リコール届出日：令和4年2月24日

改善箇所説明図

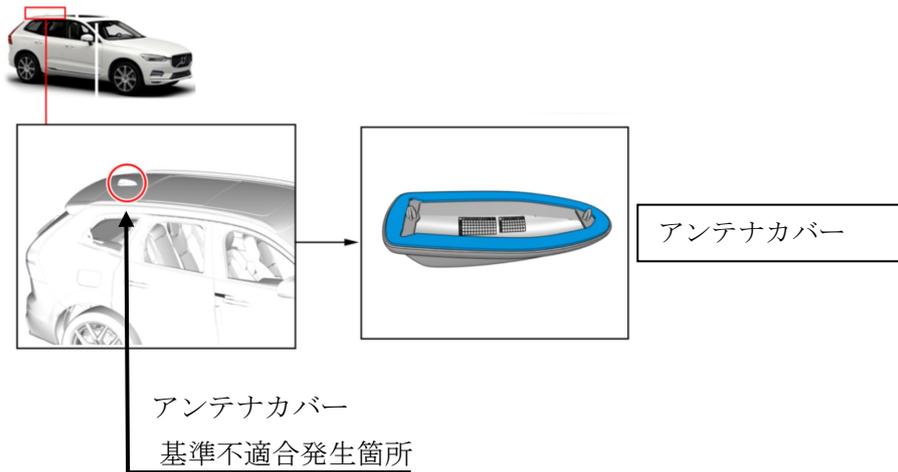
基準不適合発生箇所

ルーフのアンテナカバーにおいて、製造工程の管理が不適切なため、車両組付け時にルーフが歪むことがある。そのため、アンテナカバーの密着が不足し、隙間より水が車内へ侵入し、最悪の場合、メーターパネルへ緊急通報の警告が表示され、緊急通報が行えないおそれがある。

改善の内容

全車両、アンテナカバーを点検し、ボディとの隙間が確認できた場合は取り付けを修正する。

識別

運転者席側ドアロアヒンジ取り付けボルト（下側）の頭に白ペンを塗布する。
